第3回横浜市都市美対策審議会北仲通北部会 次 第

(1) 北仲通北地区先行街区計画案について（審議）

北仲通北地区再開発 都市美対策審議会資料

A-1地区、A-2地区立面図

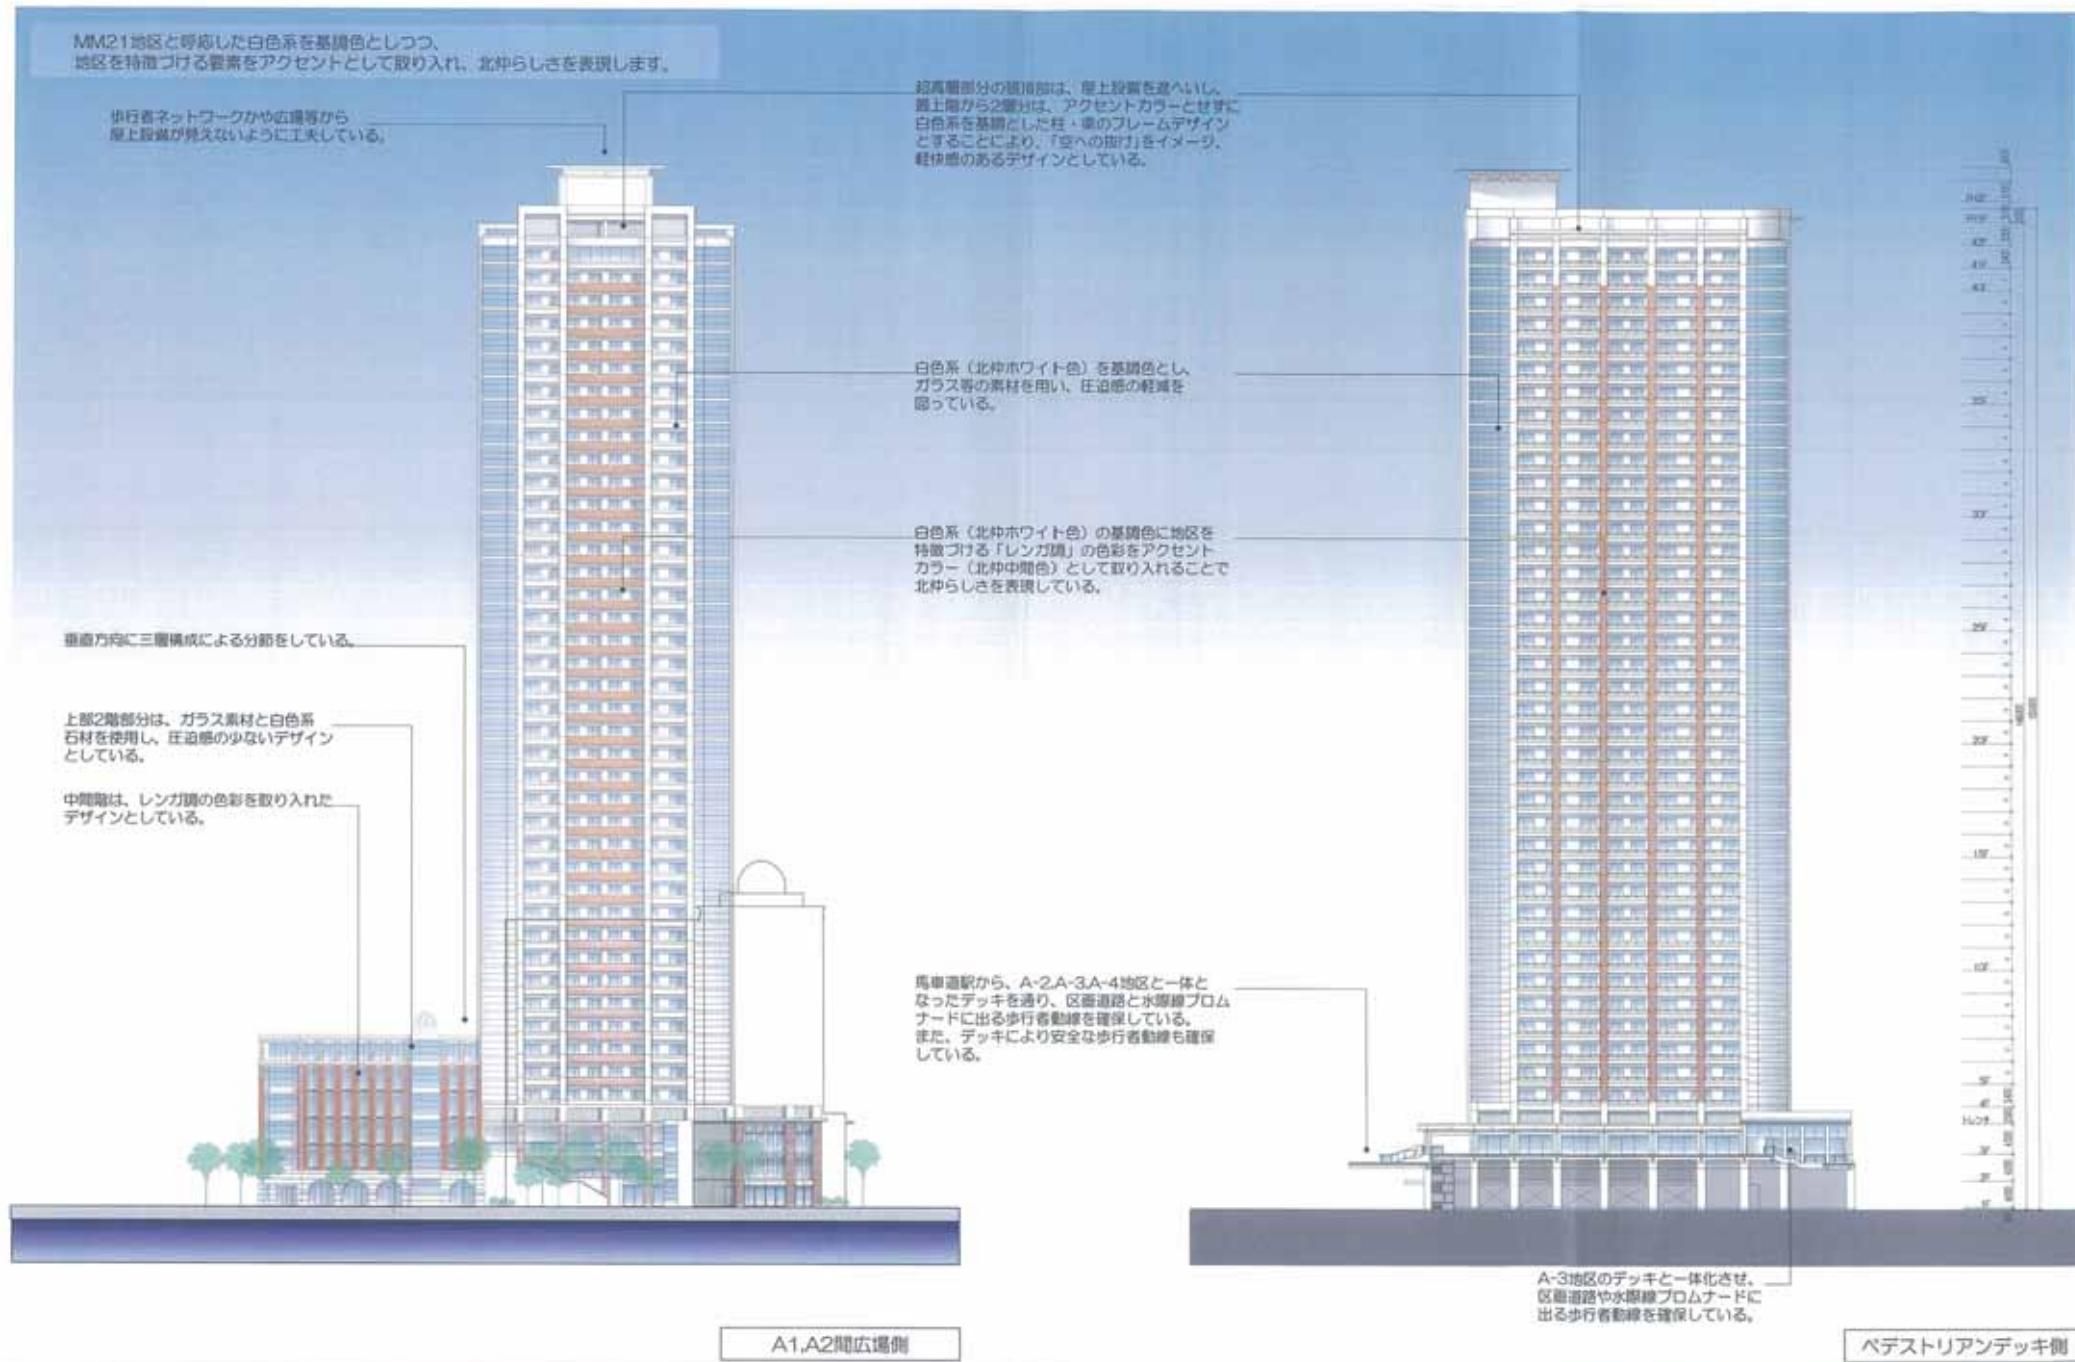
(a) 外壁の基調として、空に溶け込むような明るい黄系や黄赤系、明度7以上かつ彩度1以下の色彩のものや、ガラスの素材を用いて、圧迫感を軽減の工夫をする。	今後サンプルなどを用いながら協議を行っていく。 A2地区の基調色の計画は5GY 明度9.5/彩度0.5だが、色相を5Y系など関内ガイドラインで定める推奨色を活用してもらうよう働きかける。 A4地区はガラス素材だが、色味などについてもサンプルなどにより確認していく。

(b) 外壁に用いるアクセントカラーは、原則として、黄系又は黄赤系で、明度4以上かつ彩度6以下程度の過度な主張をしない色彩を用い、基調となる色彩にリズムや強弱が生まれるよう工夫する。	今後サンプルなどを用いながら協議を行っていく。 計画は A2棟 1YR 明度5 / 彩度6 A4棟 R系明度3~5/彩度3~6 YR系明度5~7/彩度2~6の中から検討することとしている。 A2棟は行為指針の範囲に入っている。A4棟については、R系の色相と明度、彩度などで行為指針から適合していないものがある。
	今後、A2棟もA4棟も、周辺の建築物や基調色とのバランスを見ながら、適切な色彩について協議を行う。

万国橋通沿いバース

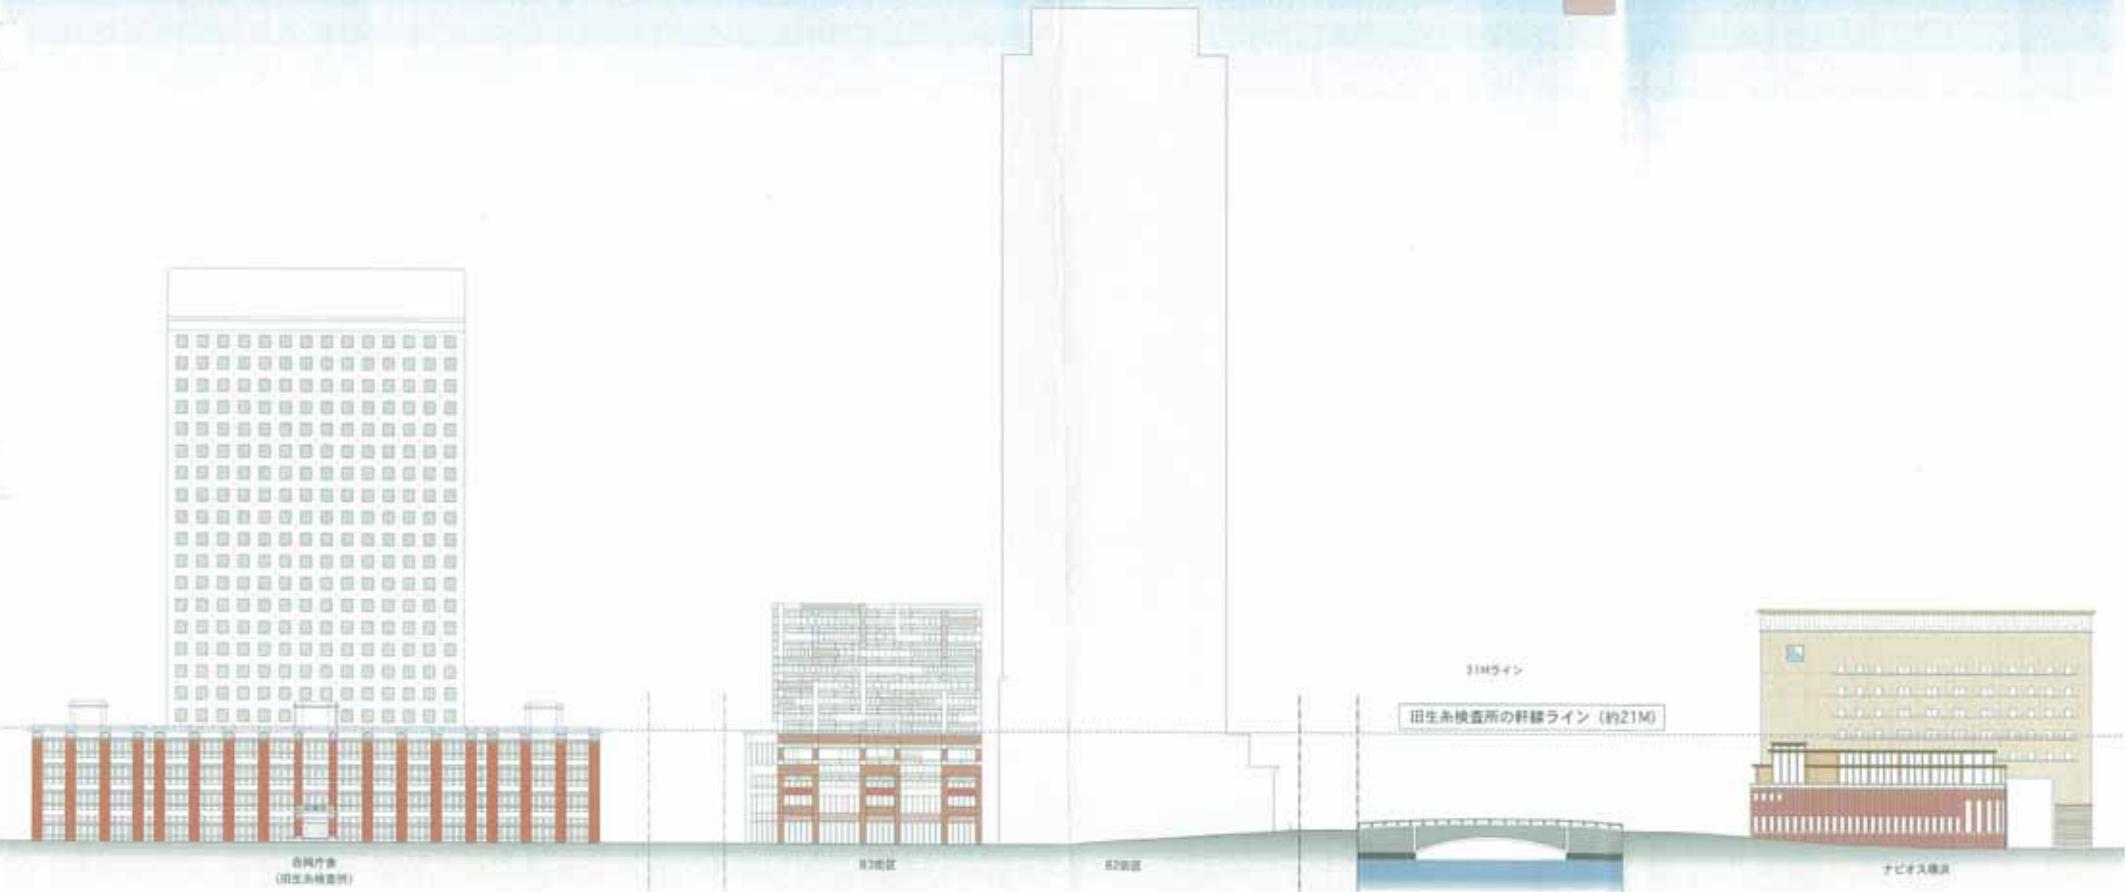
行為指針の内容	計画案に対する市の考え方及び協議の方向性
a 万国橋通りに面する建築物は、概ね高さ 21mの位置で分節化し、旧生糸検査所及び万国橋ビルと連続した街並みの形成を図る。	B－3 地区について万国橋通りの連続した街並みや歴史的な景観形成の観点から協議を行っていく。
b 栄本町線に面する建築物は、高さ 15mから 21mの位置で分節化し、旧生糸検査所や帝蚕事務所と連続した街並みの形成を図る。	栄本町線側の計画については、行為指針に基づいた計画となっている。万国橋通り側の部分については今後B地区の計画の具体化にあわせて協議を行っていく。
c 栄本町線、万国橋通りに面する建築物において、形態の分節を行った位置より下の部分は、レンガや石材又はこれらの質感を持つ素材を用い、旧生糸検査所や帝蚕事務所、万国橋ビル等との連続的な歴史的な街並みを形成する。	
d 栄本町線、万国橋通りに面する建築物において、形態の分節を行った位置より上の部分は、圧迫感を軽減するため、壁面後退や、ガラス等の軽い素材を用いるなど、低層部とのデザインを切り替える工夫をする。	
e 区画道路に面する建築物は、分節する高さの位置など万国橋通りや栄本町線の街並みとの連続性に配慮したデザインとする。	
f 区画道路に面する建築物の低層部又は低層棟は、それぞれ栄本町線及び万国橋通りに面する建築物の低層部と連続した街並みの形成に配慮した素材や色彩等とする。	区画道路に面するデザインについては、詳細な計画を固める中で協議を行っていく。
g 栄本町線、万国橋通りに面する建築物の低層部又は低層棟の頭頂部は、歴史的な建造物と明確に区分できるようデザインを切り替え、都市景観協議地区図に示す「北仲通り北地区歩行者ネットワーク」や「広場」から、屋上設備が見えないよう工夫する。	歴史的な建造物との明確なデザイン区分については、栄本町線側は、行為指針に基づいた計画となっている。万国橋通りについては今後B地区の計画の具体化にあわせ協議を行っていく。低層部の頭頂部の設えについても、今後計画の具体化にあわせ協議を行っていく。
